Mission régionale d'autorité environnementale

**Avis délibéré de la mission régionale d'autorité environnementale
sur l'implantation d'un parc photovoltaïque porté par la société
TSE sur la commune de Serpaize (38)**

Avis n° 2024-ARA-AP-1760

Avis délibéré le 22 octobre 2024

Figure 2: Plan d'implantation du projet d'environ 5,83 ha clôturés (source : résumé non-technique de l'étude d'impact).

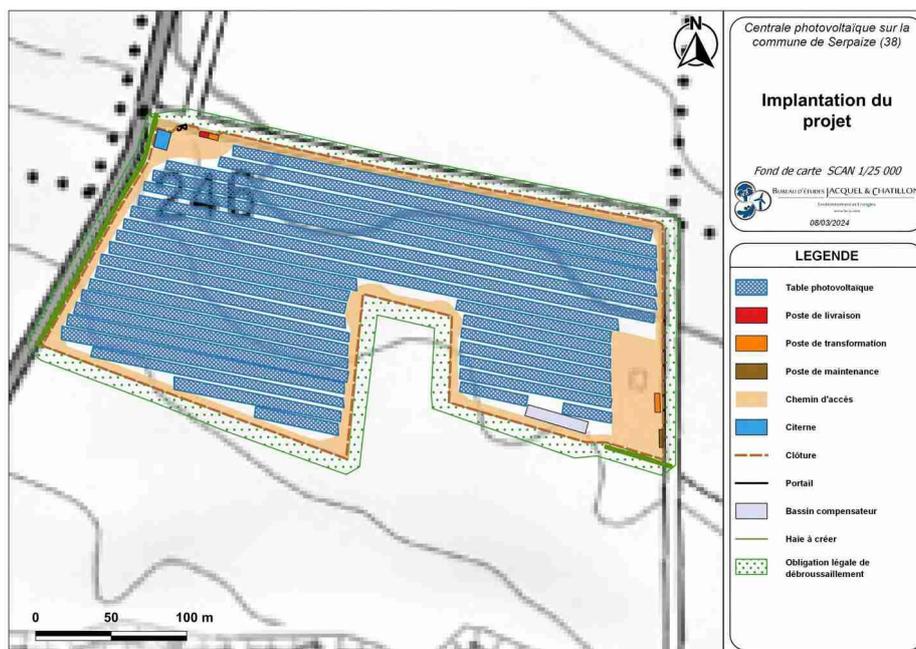
Le poste source de Pont-Évêque est situé à 7 kilomètres au sud-est du site d'implantation. Le tracé définitif du raccordement électrique devrait suivre les itinéraires routiers existants, et les lignes être enterrées à 1,30 mètres de la surface du sol. Ce tracé définitif n'est pas connu (et les impacts afférents sont seulement évoqués) dans la mesure où le maître d'ouvrage attend « l'obtention des autorisations administratives » pour transmettre une pré-étude technique et financière au maître d'ouvrage de ce raccordement au réseau électrique national, Enedis.⁵ La capacité réservée au titre du S3REnR n'est pas mentionnée sachant que ce dernier prévoit des renforcements conséquents sur le secteur électrique de Pont-Évêque⁶. La capacité réservée disponible immédiatement en février 2022, était pour ce secteur de 22,9 MW. Faisant partie du projet, les caractéristiques du raccordement et son tracé doivent être présentés et ses incidences évaluées de manière précise, ainsi que tous éventuels renforcements de poste de transformation et de lignes haute tension, même s'ils relèvent d'une autre maîtrise d'ouvrage et d'un calendrier différent. Ce n'est pas le cas dans le dossier fourni qui doit l'inclure dès ce stade.

L'Autorité environnementale recommande de décrire précisément et d'inclure explicitement dans le périmètre du projet et donc de l'étude d'impact, le raccordement au réseau électrique, fonctionnellement lié au parc photovoltaïque, et les éventuels nécessaires renforcements du réseau électrique national, associés, d'évaluer leurs incidences environnementales et de présenter les mesures prises pour les éviter, les réduire et si besoin les compenser.

Figure 4: Schéma des enjeux paysagers (source EI page 166)

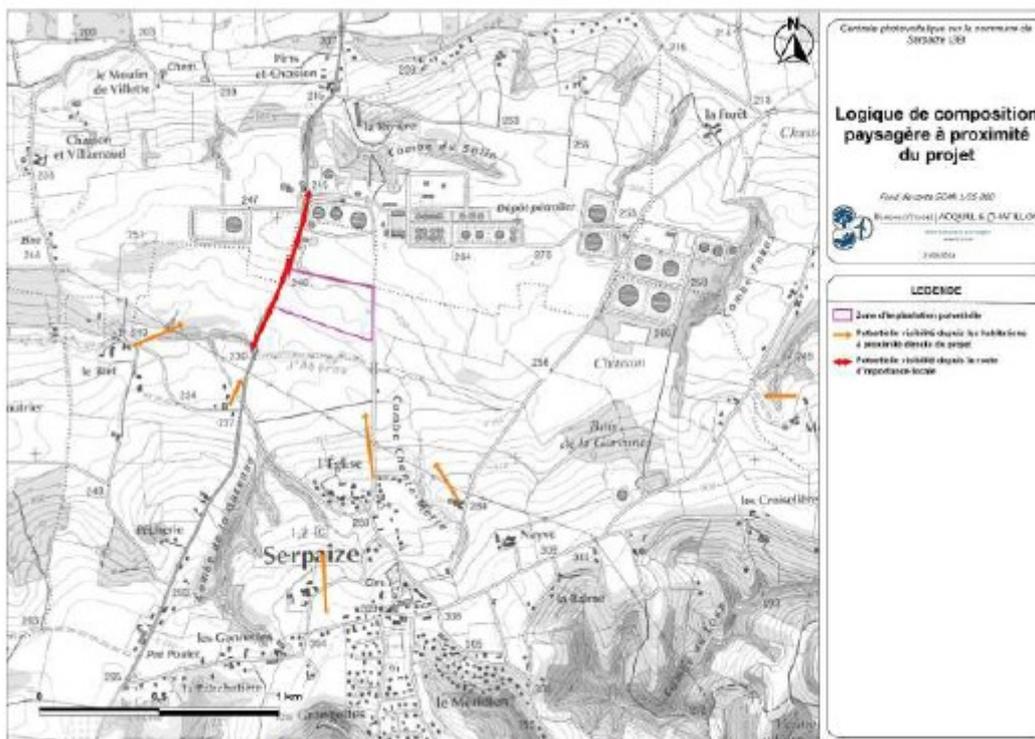
Les incidences paysagères du projet apparaissent prises en compte, il manque cependant des photomontages en saison hivernale pour restituer l'ensemble des incidences paysagères du futur parc (les écrans de végétation en hiver étant amoindris). A minima, un photomontage hivernal est exigible. Une mesure de réduction consiste en l'implantation d'un linéaire de haie sur 200 mètres.

L'Autorité environnementale recommande de présenter des photomontages en saison hivernale en vue proche et éloignée.

Figure 5: ICPE recensées à proximité du projet (source : étude d'impact).

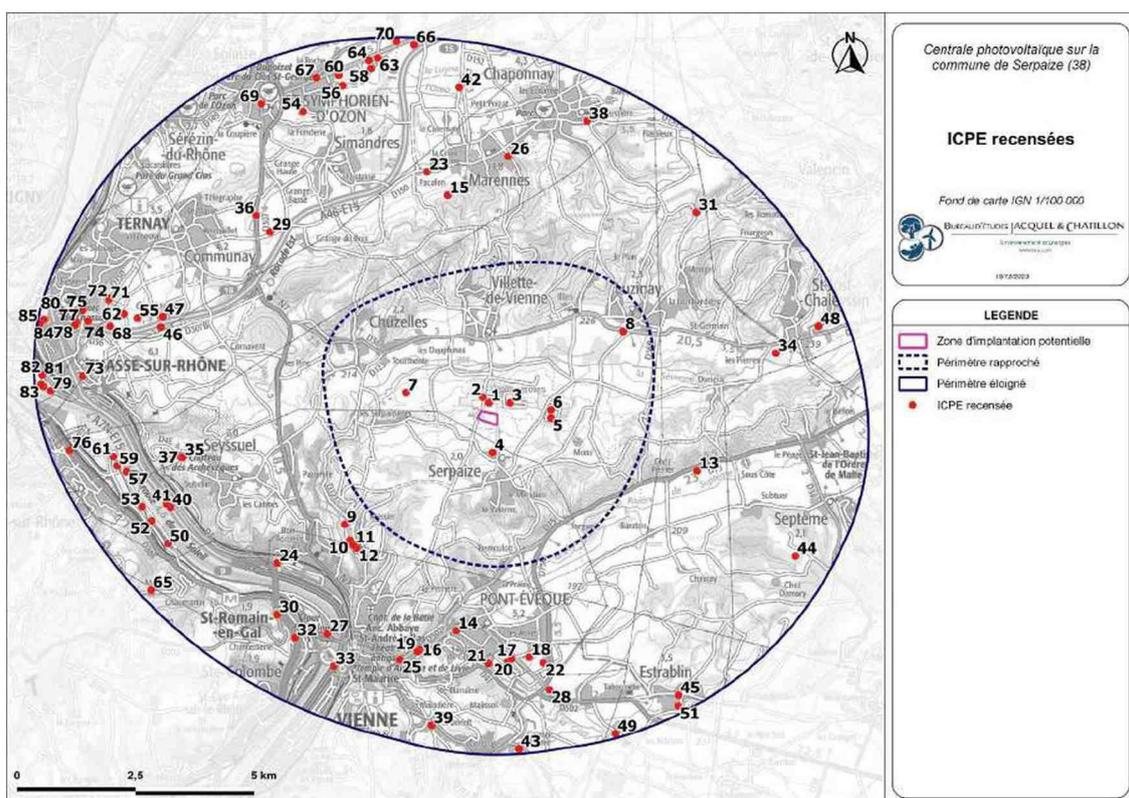
Plusieurs parcs photovoltaïques sont recensés dans le périmètre rapproché : un parc en projet à 330 mètres développé par Urbasolar et un parc construit à 810 mètres de 5 MWc développé par TotalÉnergies. La MRAe ARA avait mis en évidence dans son [avis du 13 mars 2022](#) sur un projet voisin de parc PV à Villette-de-Vienne les lacunes en matière de prise en compte des chiroptères dans les incidences potentielles du projet. L'analyse des effets cumulés concernant la biodiversité évoque des effets cumulés faibles avec l'Alouette des champs, mais reste très évasif sur les incidences elles-mêmes, ni sur les moyens de limiter ces incidences, alors même que les populations de cette espèce en Isère connaissent un léger déclin²⁰.

Le dossier s'appuie sur des constats d'impacts cumulés acceptables sur les visibilitées paysagères. Si ces affirmations apparaissent pour l'Autorité environnementale argumentées de manière proportionnée, la démonstration de l'absence d'impacts cumulés sur la biodiversité apparaît lacunaire.

L'Autorité environnementale recommande d'approfondir l'analyse des effets cumulés de l'ensemble des projets du territoire avec ce projet en matière de biodiversité volante, de paysage et de consommation d'espaces agricoles, et de mettre en place le cas échéant des mesures d'évitement et de réduction en la matière.
